| Title-Sujet Remplacement du pont tournant de Boundary au lieu historique national de la Voie-Navigable-Trent-Severn | | |
| Solicitation No. - No. de l'invitation 5P468-22-0092/A | | Date: 25 août 2022 |

MODIFICATION #3

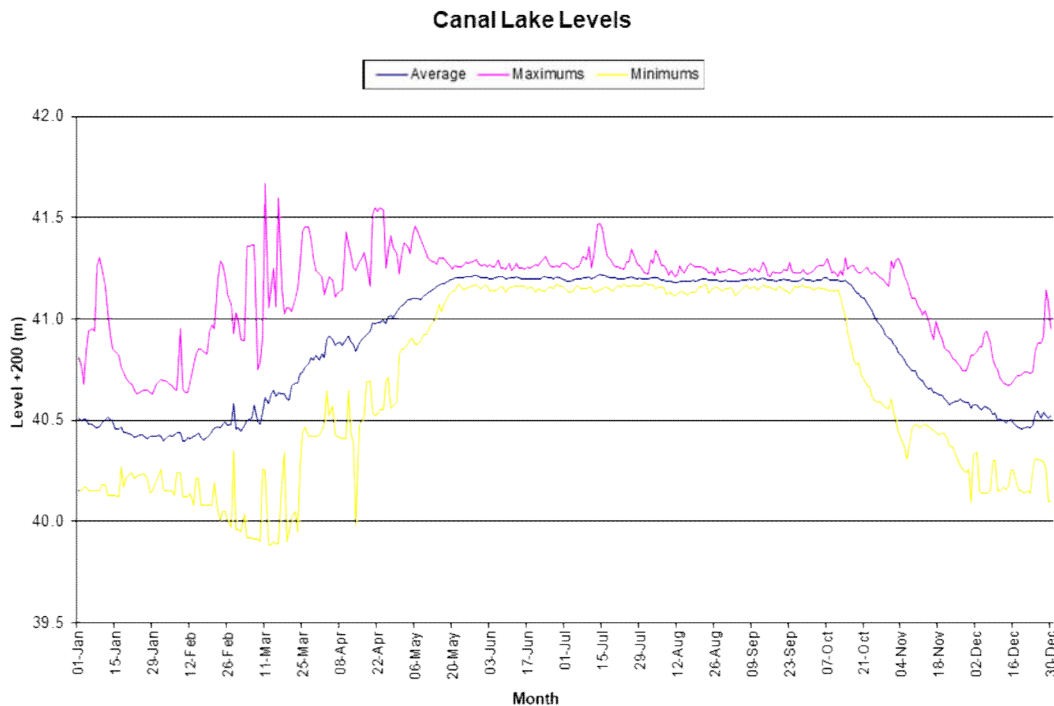
Afin de concevoir une solution de batardeau appropriée, veuillez fournir un rapport géotechnique pour le projet.

En ce qui a trait à la conception des batardeaux, afin d'appuyer la planification et la mise en œuvre par l'entrepreneur des travaux de construction pour le remplacement du pont de Boundary, Parcs Canada fait part des niveaux d'eau et des débits prévus suivants au pont de Boundary.

Données de conception des batardeaux

- Débit 1/20 ans – 60 m³/s
- Niveau d'eau 1/20 – 241,6 m

Données pour l'eau normale

- Navigation d'été, max. 214,25 m
- Navigation d'été, min. 241,15 m
- Navigation d'hiver, max. 241,1 m
- Navigation d'hiver, min. 240,4 m

Les données ci-dessus proviennent de la courbe des niveaux optimaux historique trouvée ci-dessous pour les niveaux d'eau mesurés au barrage 37 de Bolsover. Notez qu'en amont du pont, les niveaux d'eau peuvent être légèrement plus élevés, mais l'écart ne devrait pas être extrême.

Parcs Canada demande une hauteur minimale de 241,9 m pour la crête du batardeau, mais la revanche requise sera laissée à la discrétion de l'ingénieur concepteur et justifiée par ce dernier. Les bateaux qui traversent rapidement sous le pont peuvent produire d'importantes vagues. Les vagues doivent être calculées par l'ingénieur de l'entrepreneur. L'équation dimensionnellement homogène de la United States Army Corps of Engineers est une méthode acceptable courante. Les données climatiques relatives à la vitesse du vent dans la région sont disponibles dans des sources telles que les documents de conception des ponts routiers ou les codes de construction.
